第4条 消防水利の配置

1 現行の基準

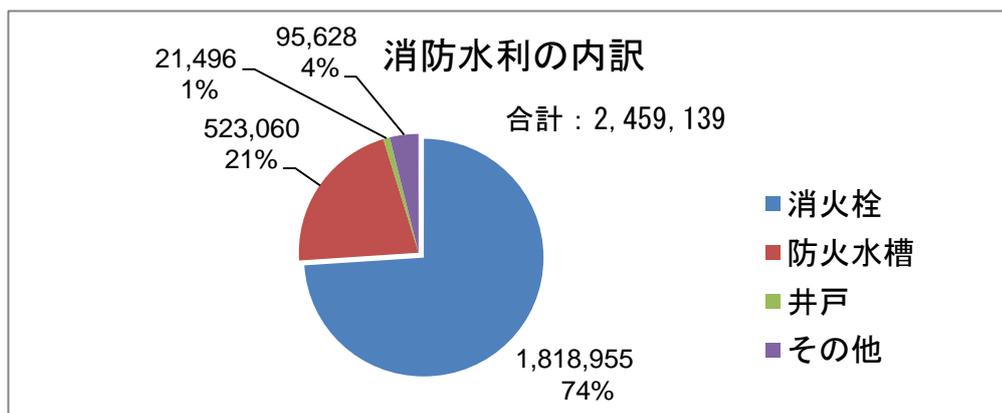
消防水利の配置基準が示されており、「消火栓のみに偏することのないように考慮しなければならない。」と規定されている。

現 行	改正案
第4条 (省略)	第4条 (省略) 4 <u>前3項のほか、大規模な地震が発生した場合の火災を想定し、耐震性を有する消防水利を地域の実情に応じて設けるものとする。</u>
